" MODIFICACIONES PUNTALES NORMAS
SUBSIDIARIAS SAN BARTOLOME "
MODIFICACIONES Nº2 A LA Nº30

NORMAS SUBSIDIARIAS DE PLANEAMIENTO MUNICIPAL DE
SAN BARTOLOMÉ DE LANZAROTE
MODIFICACIONES PUNTUALES Nº2 A Nº30
DOCUMENTO APROBACIÓN DEFINITIVA
DICIEMBRE 1997

MODIFICACION PUNTUAL Nº28

MODIFICACION N°28 - NUCLEO DE EL ISLOTE
MODIFICA: AMPLIACION S.R.A.R. -II

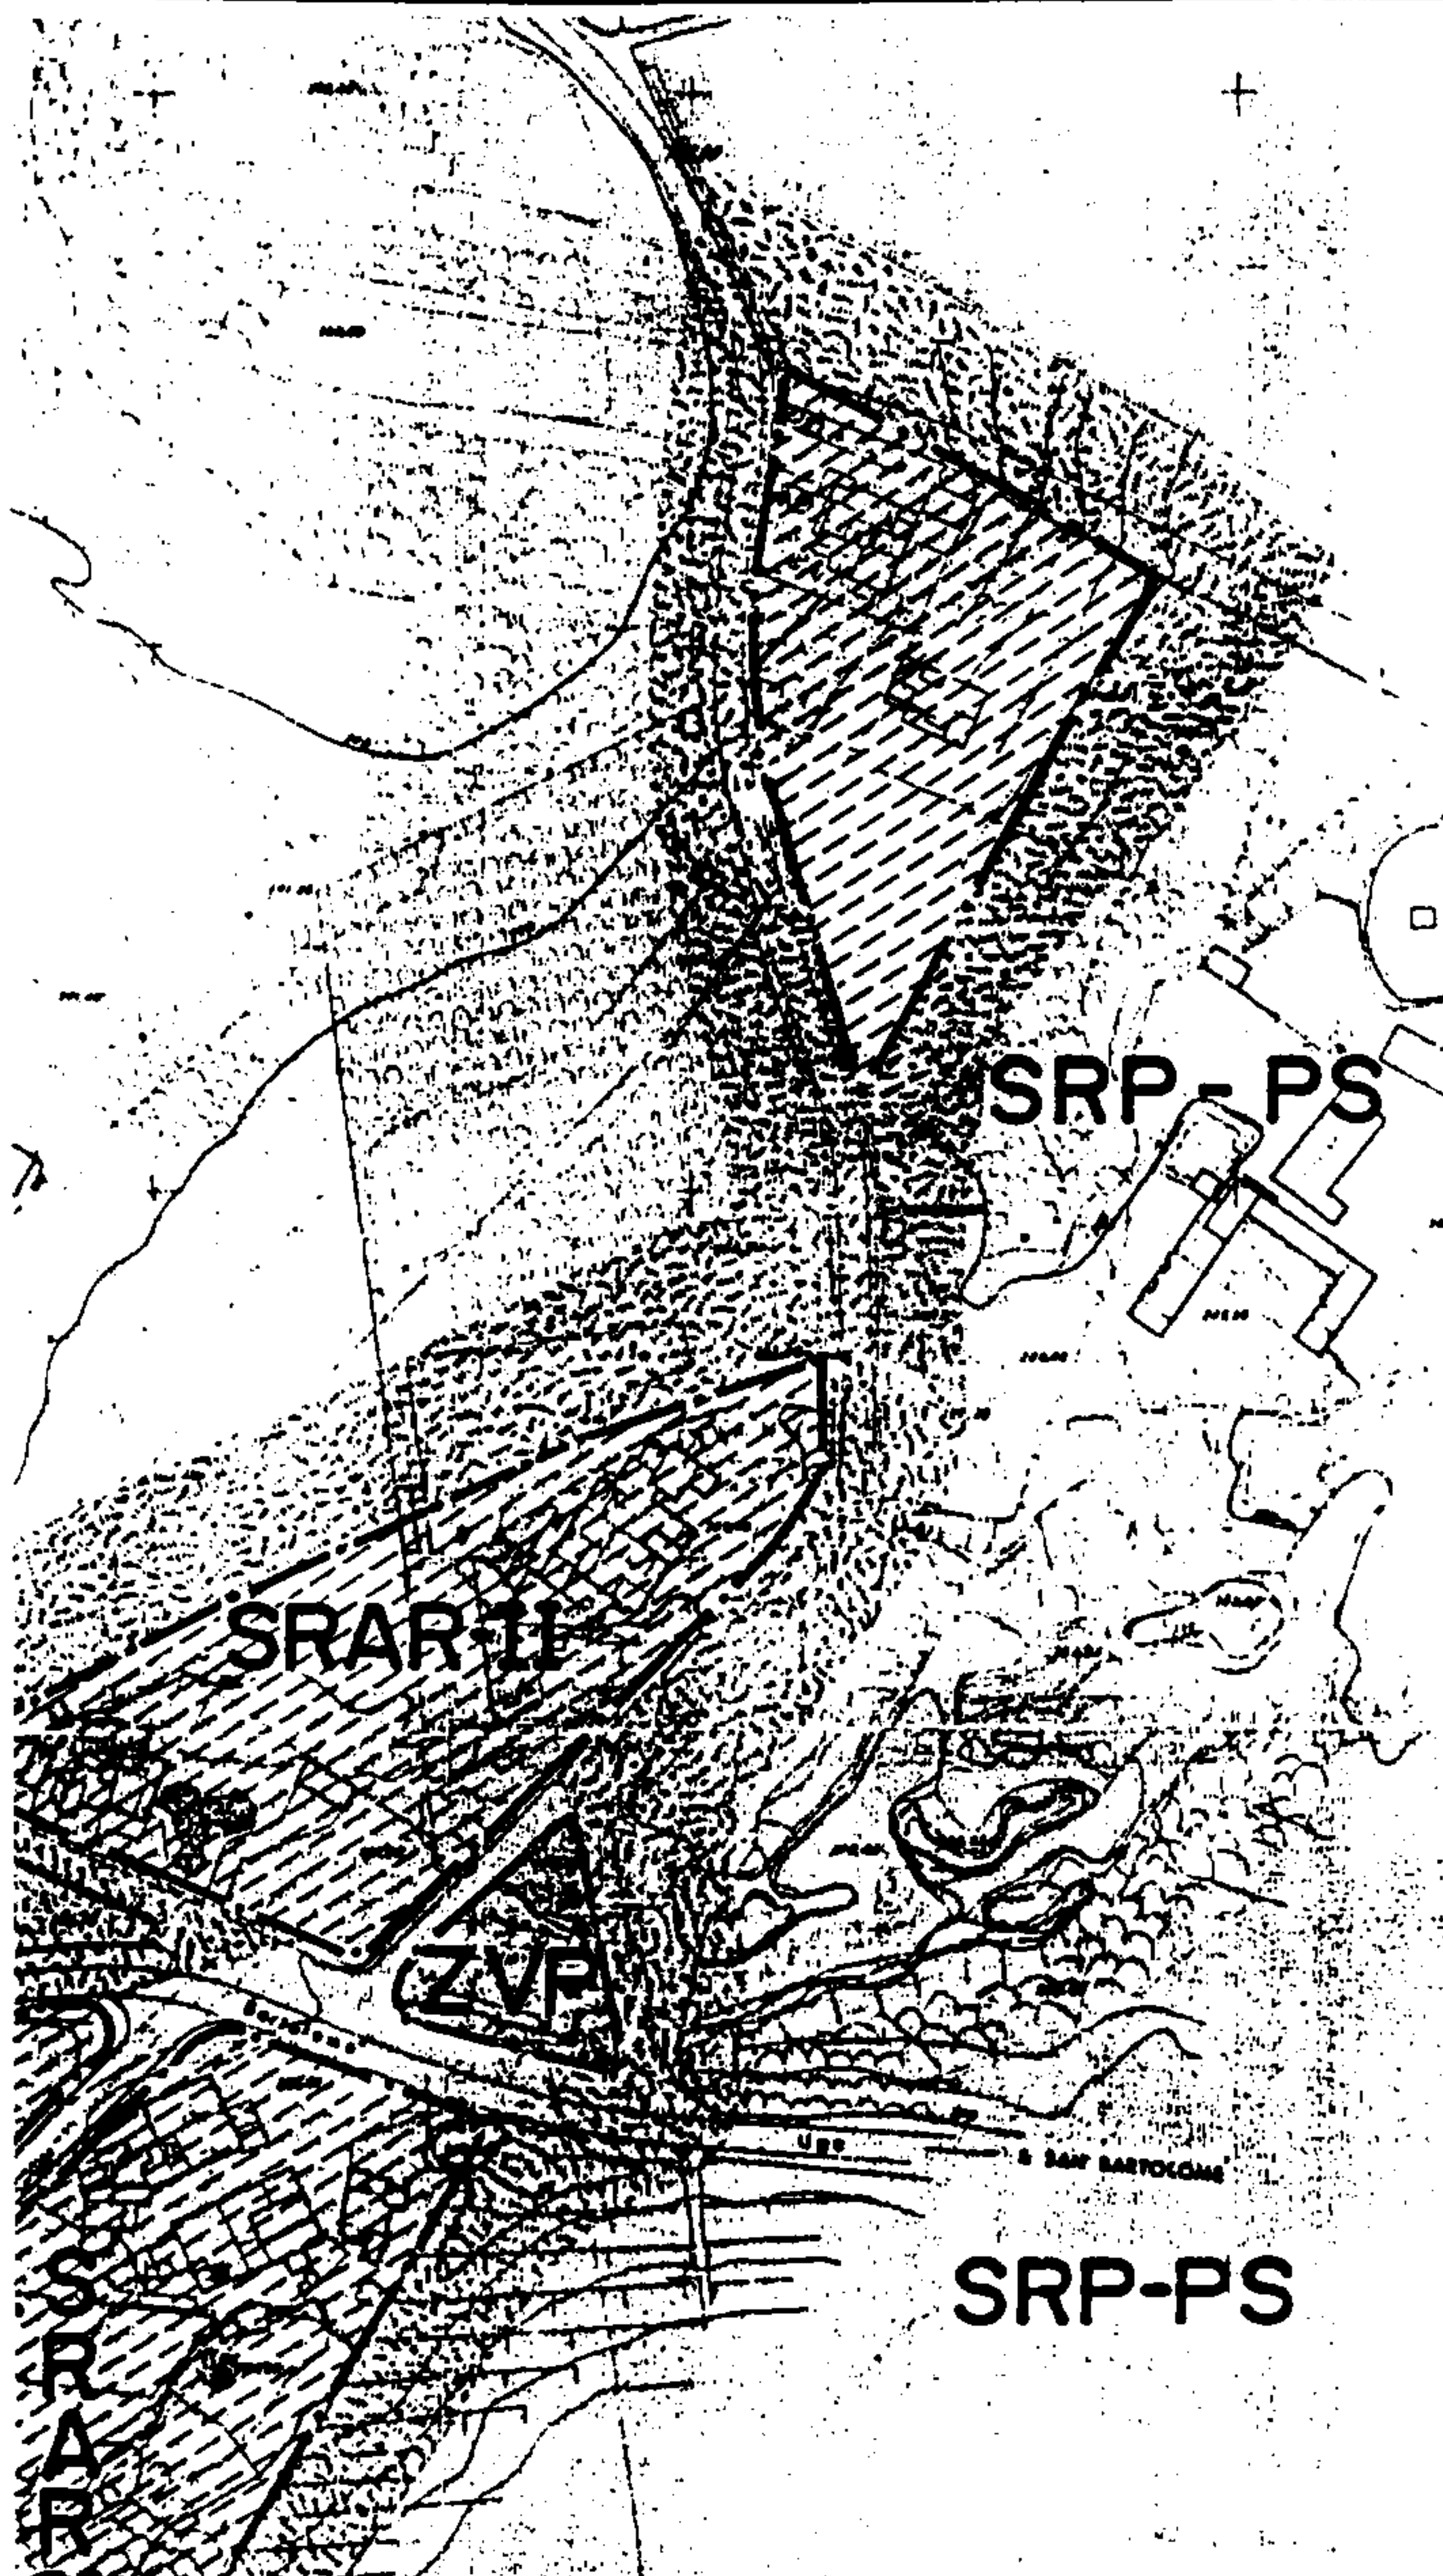
Se propone la ampliación del SUELO RÚSTICO DE ASENTAMIENTO RURAL.

El suelo objeto de la modificación está calificado como SUELO RÚSTICO PROTEGIDO PAISAJES SINGULARES.

Se propone ampliar el SUELO RÚSTICO DE ASENTAMIENTO RURAL -TIPO II en 2.800 m².

Con la modificación propuesta se pretende no dejar fuera de ordenación la vivienda existente en la zona de ampliación.

Aún cuando el suelo está calificado como Suelo Rústico Protegido - Paisajes Singulares, este se encuentra dentro de la delimitación que para el Núcleo de La Florida establece el Plan Insular. La inclusión de esta superficie representa que la superficie total delimitada es de 4,09 Has., frente a las 84,00 Has. permitidas por el PIOT.

La Modificación Puntual nº28 conlleva un aumento de superficie de parcelas netas edificables de 2.800 m². calificadas como Suelo Rústico de Asentamiento Rural II. lo que representa un aumento de superficie edificable de 560 m²c., lo que conlleva un aumento de población de 8 habitantes, haciendo necesario un incremento de las reservas de suelo para espacios libres de 40 m².
